INTERESSADO: Ricardo Jorge Alves Piló**LOCAL:** Rua Álvaro Laborinho, lote 5 — Nazaré**ASSUNTO:** “Formulário nº 1585 - Junção de Elementos”**PROCESSO Nº:** 215/22**REQUERIMENTO Nº:** 1647/22**DELIBERAÇÃO:**

INFORMAÇÃO

Trata-se do pedido de licenciamento de moradia unifamiliar, muros de vedação e piscina, sito na rua Álvaro Laborinho, Urbanização Pinhal Mar, lote 5, CamarçãO – Calhau, Nazaré.

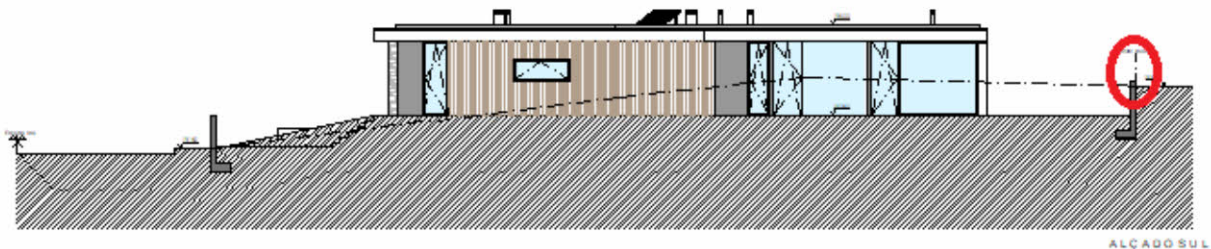
O local corresponde ao lote nº 5 do alvará de loteamento nº 5/00, a que corresponde o processo administrativo n.º 10/97.

O projeto apresentado cumpre as disposições do loteamento, contudo é alterado o acesso automóvel ao lote, devendo desta forma comprovar que se mantém o número de lugares de estacionamento licenciados com a operação de loteamento, não estando em causa o número de estacionamentos no interior do lote, mas os estacionamentos públicos.
